con la presente si inviano le Osservazioni contro il Progetto di un impianto eolico codice

procedura ID_VIP/ID_MATTIM: 12691 denominato "PITIGLIANO" ubicato nei comuni di Pitigliano (GR)

ID: Codice procedura (ID_VIP/ID_MATTM): 12691

TESTO DELLE OSSERVAZIONI

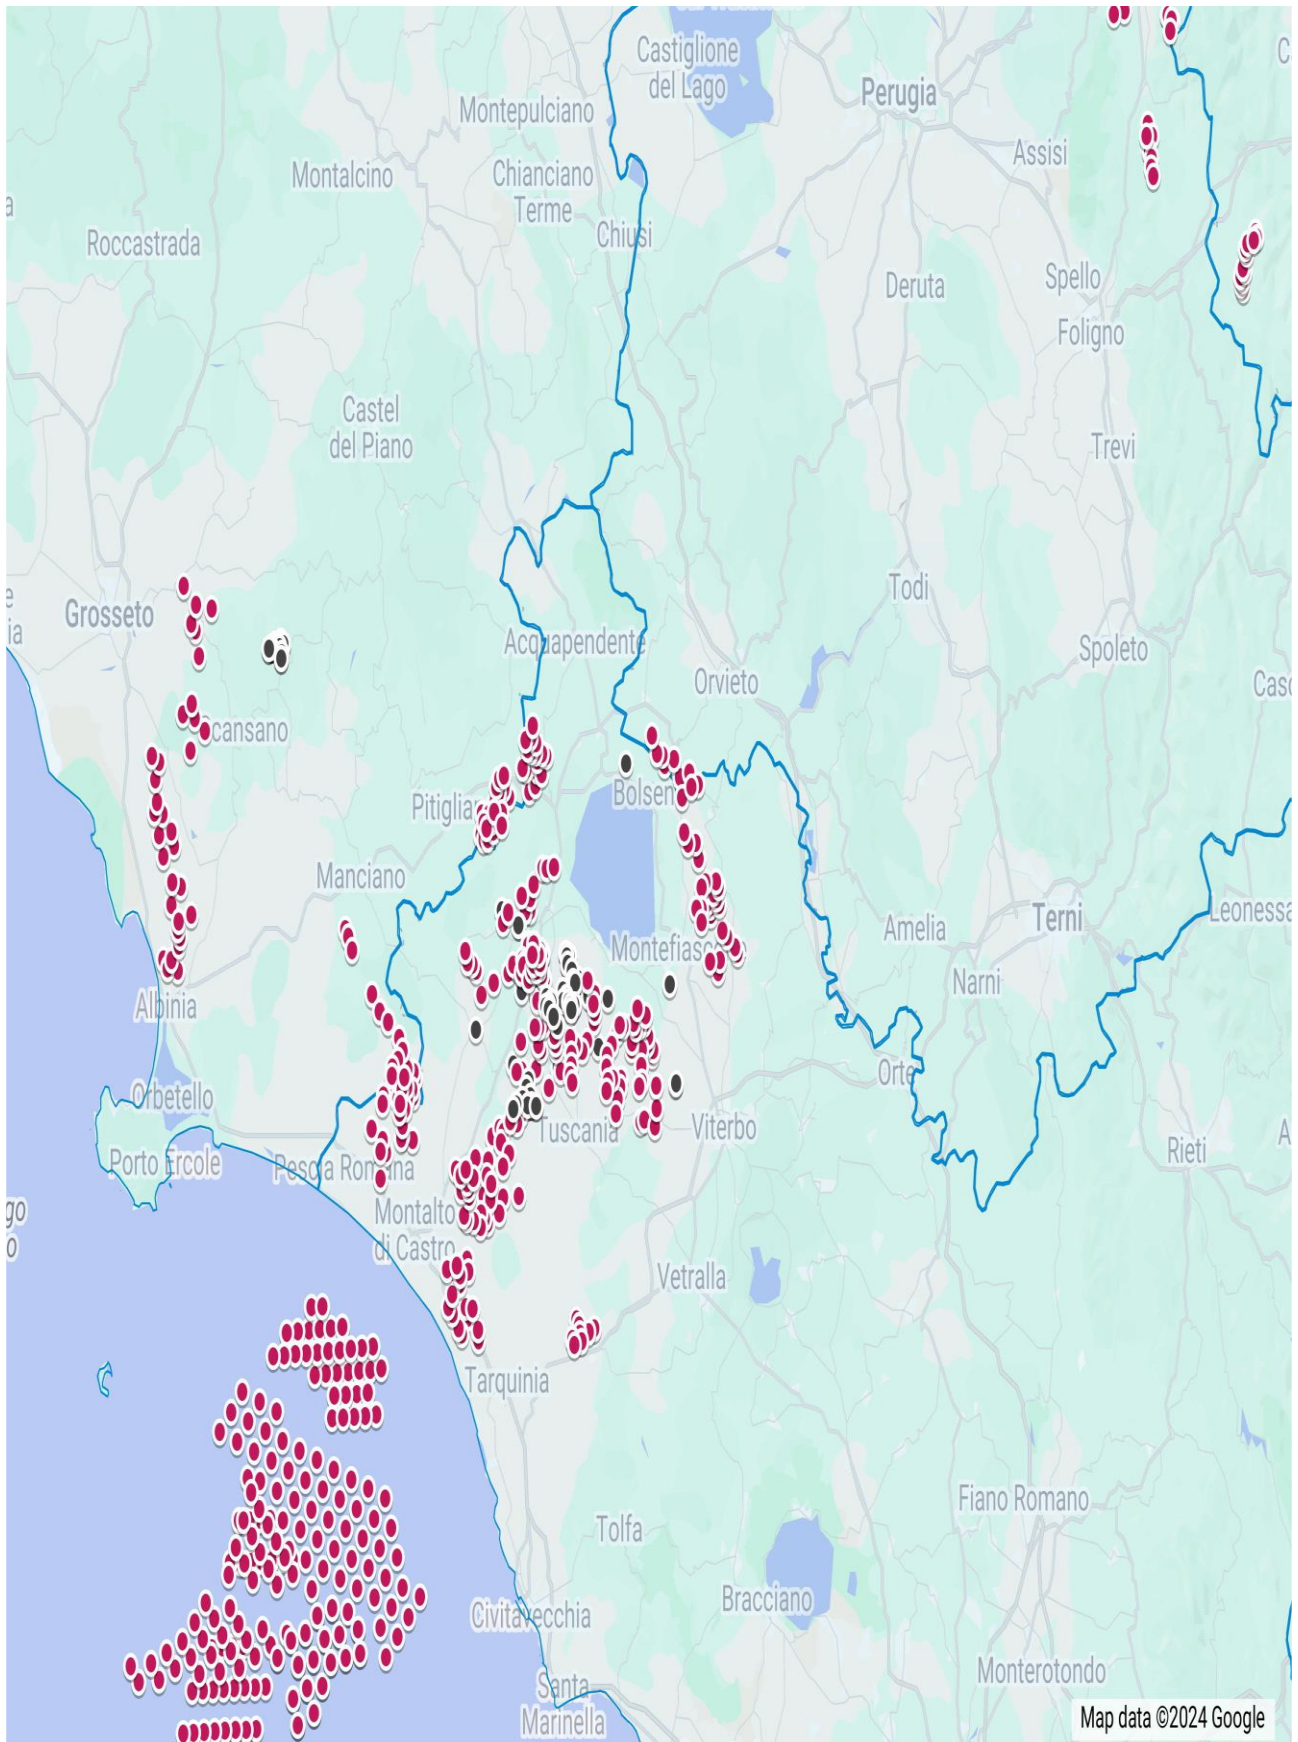
IMMAGINE n. 4 Si evidenzia che i tre aerogeneratori WTG 07, WTG 08 e WTG 09 impattano con il vincolo paesaggistico di notevole interesse pubblico del Centro Storico di Sorano. Il WTG 07 si troverebbe a 2828 m, WTG 08 2504 e WTG 09 2990. Il cavidotto dell'impianto invece impatta in buona parte del Vincolo paesaggistico ex art. 136 del CBC del Centro Storico di Pitigliano.

IMMAGINE n 5. Mappa eolici elaborata dall'Associazione Amici della Terra. La mappa evidenzia il cumulo degli impianti tra Lazio e Toscana.

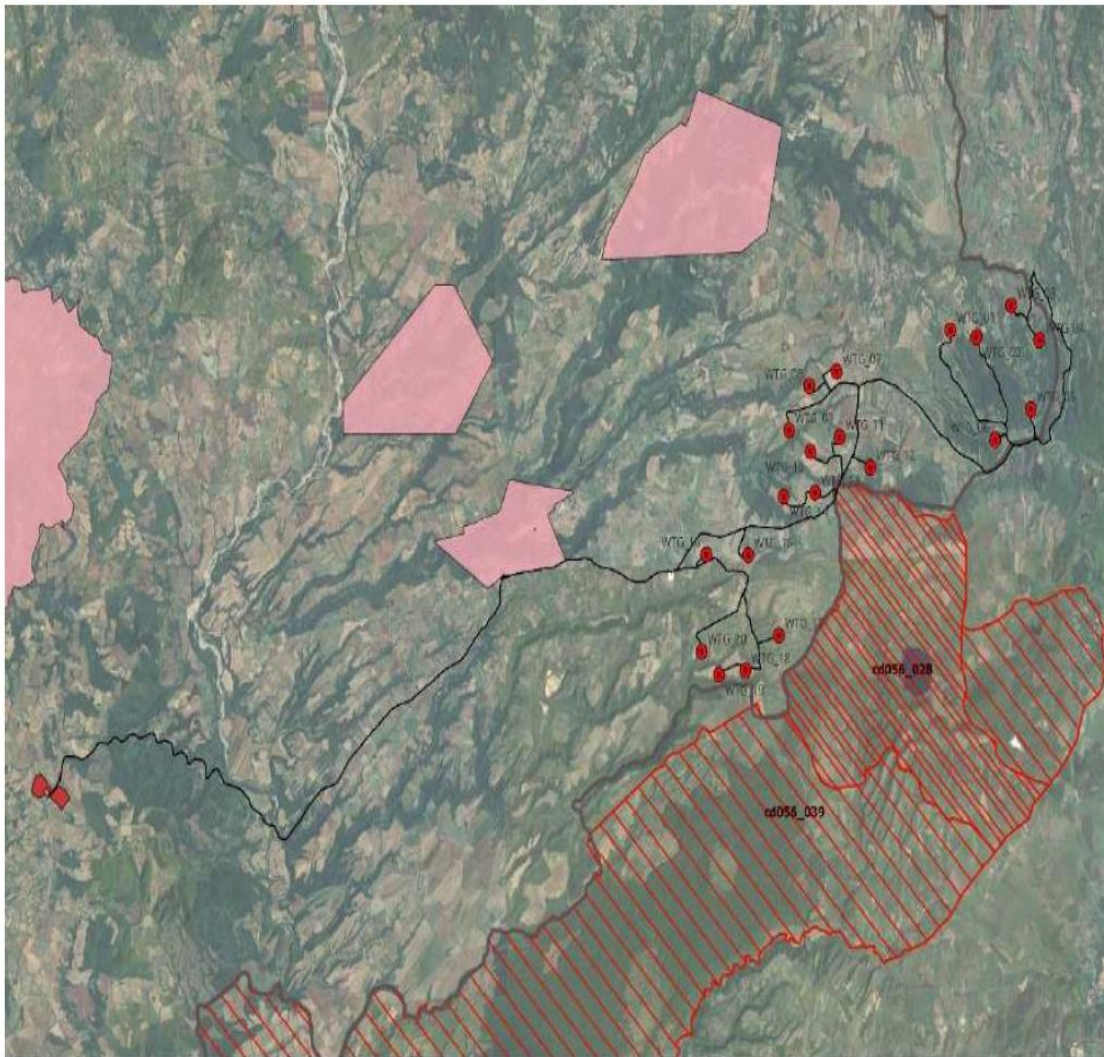
Riguardo al cumulo degli impianti FER, le mappe prodotte dalla proponente riguardano, come già evidenziato, soltanto una parte molto piccola degli impianti FER dell'area intermedia e vasta e in particolare di quelli eolici che contribuiscono a creare un notevole cumulo e la saturazione del territorio tosco laziale. Riguardo al cumulo dei soli impianti eolici si riporta la mappa dell'intervisibilità degli impianti eolici elaborata dall'Associazione nazionale “Amici della Terra”.

Se agli impianti eolici rappresentati qui sopra che non comprendono sia l'impianto eolico Pitigliano e le altre 14 pale del progetto eolico in verifica amministrativa sempre nel territorio di Pitigliano si aggiungono i migliaia di ettari (7000 fin'ora) di territorio occupato dagli impianti fotovoltaici e agrivoltaici e dalle altre tipologie appare chiaro il numero spropositato degli impianti FER nella bassa toscana e nella Tuscia.
